**ПЛИТЫ МОДЕЛЬНЫЕ СТАЛЬНЫЕ СО СМЕННЫМИ МЕТАЛЛИЧЕСКИМИ  
ВКЛАДЫШАМИ ДЛЯ ОПОК РАЗМЕРАМИ В СВЕТУ 800×700 мм  
НА ФОРМОВОЧНЫЕ ЛИТЕЙНЫЕ МАШИНЫ БЕЗ ПОВОРОТА  
ПОЛУФОРМЫ С ДОПРЕССОВКОЙ**

**ГОСТ  
20108—74**

Изменение № 1 ГОСТ 20108—74 Плиты модельные стальные со сменными металлическими вкладышами для опок размерами в свету 800×700 мм на формовочные литейные машины без поворота полуформы с допрессовкой. Конструкция и размеры

Черт. 1

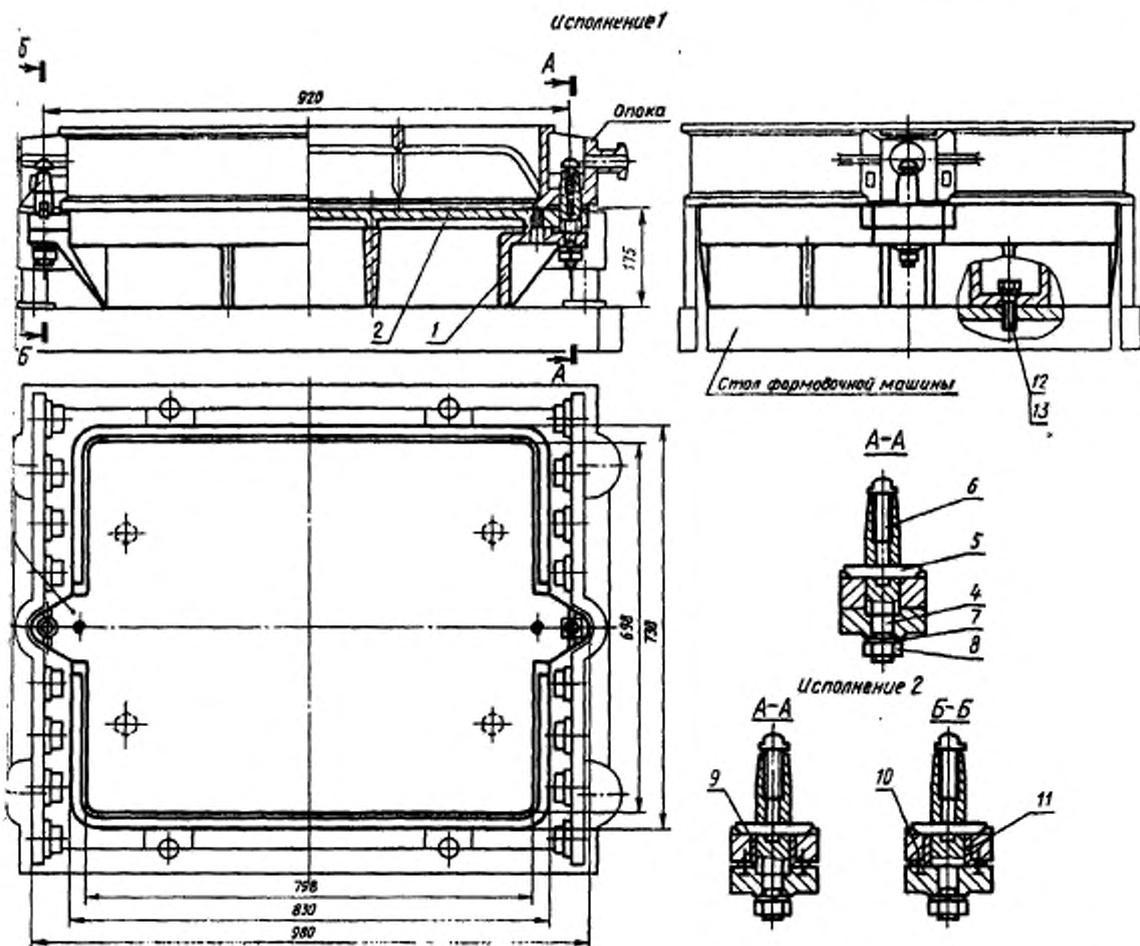
Пункты 1, 3. Чертежи 1, 2. Заменить слова: «Теоретическая масса» на «Масса, не более».
